Nota van Antwoord inspraakreacties Nota VKA - bocht Giessen-Oudekerk

Voor de boezembemaling Nieuwe Overwaard

Opdrachtgever	Waterschap Rivierenland
Project	A5H Verkenning Watersysteemmaatregelen
Projectnummer	100534 (Waterschap), 18i178 (Infram)
Opdrachtnemer	Infram B.V.

Documenttitel	Nota van Antwoord – Nota VKA bocht Giessen-Oudekerk
Auteur(s)	Richard van Doorn, Sander Moerland, Roos Ottink, Wiebe de Haan, Allard Koopal, Jan van de Braak

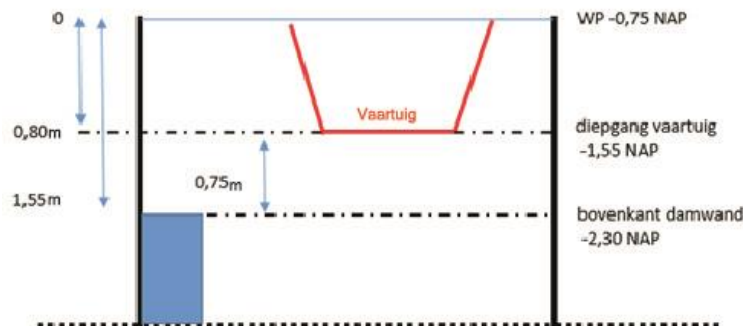
Een groot deel van de eigenaren/bewoners heeft tijdens de informatiebijeenkomst van 13 oktober 2021 en door ingebrachte zienswijzen aangegeven dat zij grote zorgen hebben over de bestaande beschoeiingen. In de planuitwerkingsfase gaan we de bestaande beschoeiingen en damwanden inventariseren. Dit om een beter beeld te krijgen van de kwaliteit van de huidige oeverbescherming. Het is op dit moment nog niet duidelijk of er voorafgaand aan de uitvoering maatregelen nodig zijn. Dit gaan we nader uitwerken en zullen we met u delen en bespreken.

Bij de keuze voor een onderwaterdamwand zijn we, op basis van eerste inzichten, in de verkenningsfase uitgegaan van het behouden van de bestaande oeverbescherming middels beschoeiingen/damwanden. Wat we zeker weten, is dat de stromingsrichting verandert en dat mogelijk de stroomsnelheid en de peilfluctuaties in de Giessen toenemen. Maar, echter wel binnen de normen van het waterschap. Dit is slechts een aantal dagen per jaar het geval bij slechte weersomstandigheden. Naar verwachting wordt de stroomsnelheid iets hoger in het midden van het boezemprofiel tussen de onderwater damwanden en iets lager aan de zijkanten van het profiel (richting de oevers). Helaas kunnen wij voorafgaand aan de realisatie van de maatregel niet exact bepalen wat de nieuwe situatie gaat worden. Dit is met modellen maar tot bepaalde zekerheid te voorspellen. Wel zal de mate van zekerheid voldoende zijn om in de planuitwerkingsfase te bepalen of er voorafgaand aan de uitvoering maatregelen nodig zijn.
